IDEC ANNOUNCEMENT

公告号: A20-064

Automation Organizer WindLDR软件之修复

在 SW1A 型 Automation Organizer 的 PLC 编程软件 WindLDR 中发现 5 个错误, 详细如下:

图 1. 替换设备地址

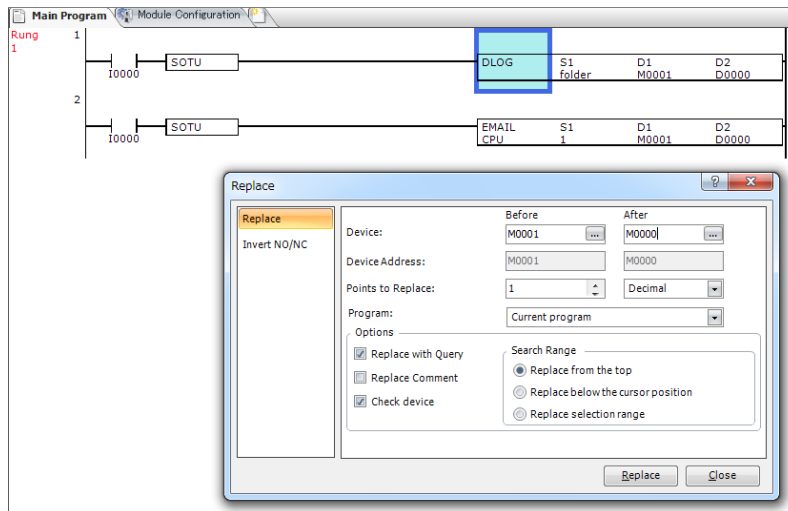
EMAIL 指令和 DLOG 指令中设置的设备地址无法使用地址替换功能替换。

找到 EMAIL 指令和 DLOG 指令，并在指令对话框中手动更新设备地址。

图 2. 除了 EMAIL 说明和 DLOG 说明之外的另一个示例

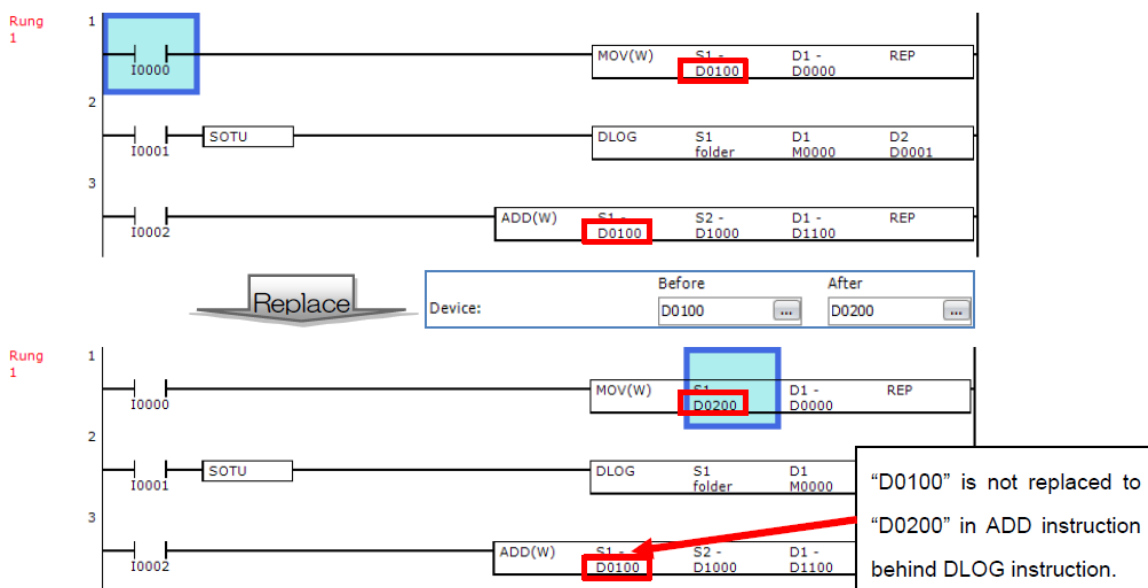
此外，在 EMAIL 指令或 DLOG 指令之后的指令中设置的设备地址也不能被替换。

图 3. 在项目文件中设置 HMI 模块后，下载和上传的行为。

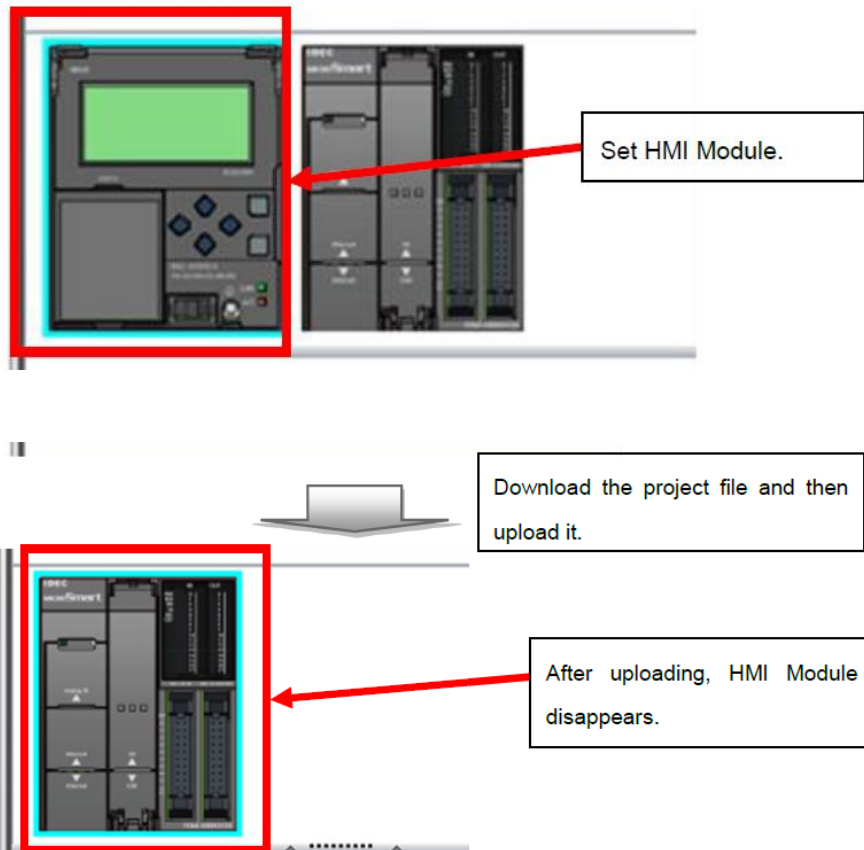
在 FC6A 模块配置编辑器上设置的 HMI 模块上传项目文件后没有恢复。

图 5. 接受 RXD 命令

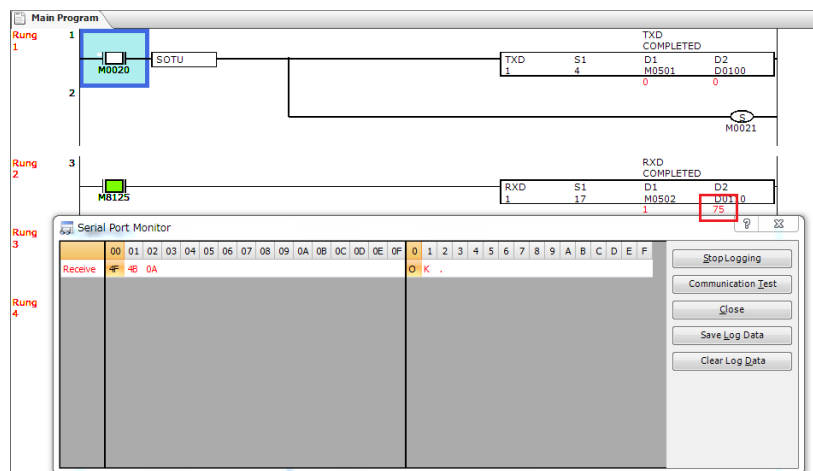
在模拟模式下执行 RXD 指令时，接收状态 75(错误代码 11)。
(这种行为发生在模拟模式中，在 PLC 中不会发生。)

图 6. 接受 RXD 命令

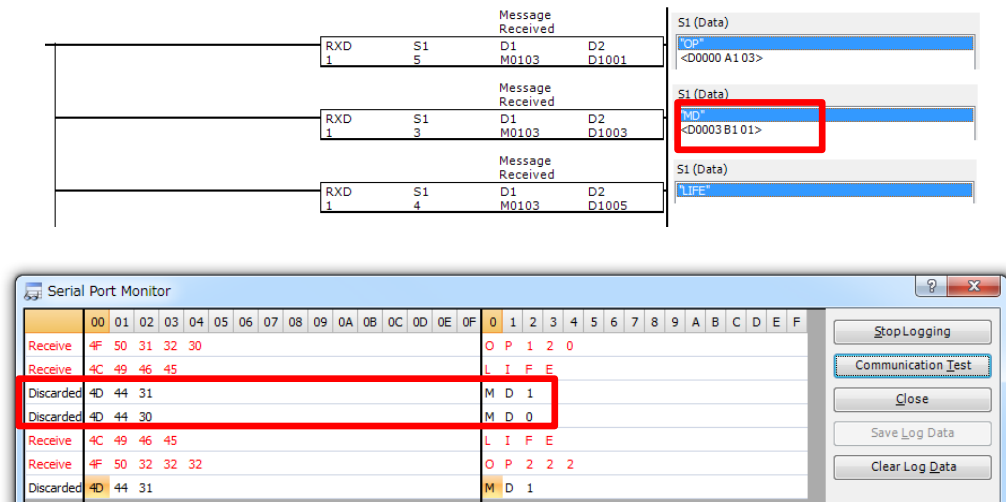
在 RXD 指令中设置开始分隔符时，接收操作可能在模拟模式中无法正常工作，该分隔符的设置取决于设置的 RXD 指令的数量。

例如，当在 RXD 指令中设置“OP”、“MD”和“LIFE”作为开始分隔符并发送“MD”时，就会发生这种行为。
